Informe Consolidado de Solicitud de Aclaraciones, Rectificaciones y/o Ampliaciones al Estudio de Impacto Ambiental del Proyecto "Sistema de Captación, Desalación y Distribución de aguas de mar, sector Huaquén, región de Valparaíso."

Nombre del Titular : GW La Ligua SpA
Nombre del Representante Legal : Cesar Escobar Merino
Representante Legal : Javier Guzmán Ovando.
Dirección : Coimbra 110, oficina 1001, Las Condes, Santiago

El presente Informe Consolidado de Solicitud de Aclaraciones, Rectificaciones o Ampliaciones al Estudio de Impacto Ambiental del proyecto " Sistema de Captación, Desalación y Distribución de aguas de mar, sector Huaquén, región de Valparaíso ", contiene las observaciones generadas en virtud de la revisión de la Adenda.

FIGURA- 7. Caminos de acceso a Loteo y Planta de Tratamiento de Aguas Servidas y Potable.

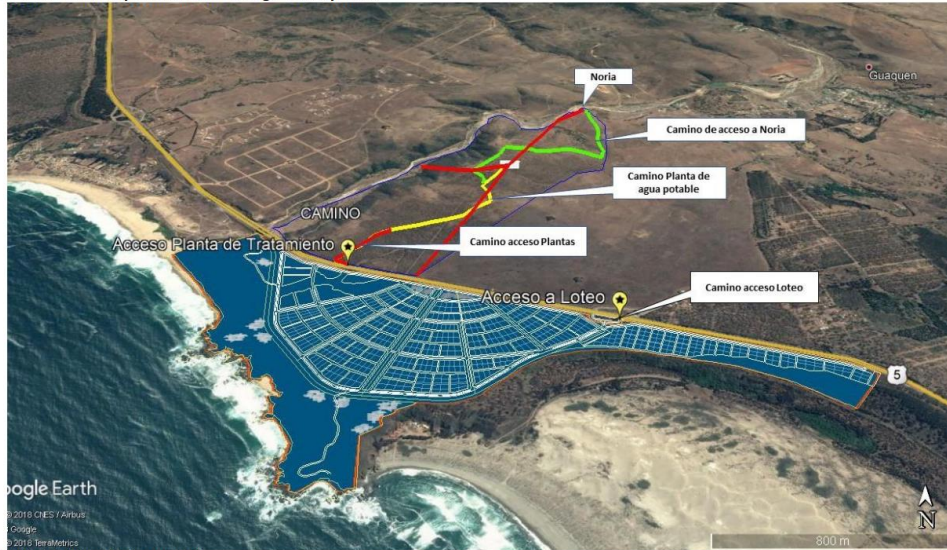
1. Tal como se indica en la imagen , se solicita al Titular, informar cual es la relación que se establece con el proyecto DIA "Hijuela 27 Kilometro 170 Ruta 5 Norte" , que cuenta con una RCA favorable de fecha 12 de marzo de 2020, ubicado en el kilómetro 170 de la Ruta 5 Norte, Comuna de La Ligua, Provincia de Petorca, Región de Valparaíso, consistente en un condominio privado tipo A y B. Verificando la ubicación proyecto se observa que existirá una superposición con las obras, partes y acciones del proyecto en evaluación, solicita aclarar.
